Gegenstand: Höhensteuerung (Lagerbock RU 19)
Betroffen: DG-100 und DG-100 G
Werk-Nr. 5 und 21 bis 103
Dringlichkeit: Vor dem nächsten Flug
Vorgang: Durch das Fehlen einer Scheibe 6,4 DIN 9021 im Lagerbock RU 19 kann sich der Höhenruderumlenkhebel lösen.
Maßnahmen: Es ist zu prüfen ob die Scheibe 6,4 DIN 9021 im Lagerbock eingebaut ist.

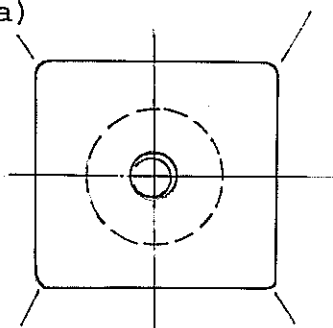
Fehlt die Scheibe, so ist der gesamte Lagerbock nach Reparaturanweisung 11/5/78 auszutauschen.

Wenn die Unterlegscheibe mit Außendurchmesser 18 mm im Lagerbock sichtbar ist, ist der Höhensteuerungsumlenkhebel wieder aufzusetzen und mit einer neuen Stoppmutter M 6 DIN 985 zu verschrauben. (Schlüsselweite SW 10).

6. b) Wenn keine Scheibe sichtbar ist, sondern nur die Verstärkungen im Lagerbock gleichmäßig dunkel erscheinen, ist der Lagerbock gegen einen neuen Lagerbock RU 19 gemäß Reparaturanweisung 11/5/78 auszutauschen.

Höhensteuerungsumlenkhebel wieder aufsetzen und verschrauben. Nach dem Austausch ist die Höhensteuerung neu einzustellen (s. Betriebs- handbuch S. 22/23).
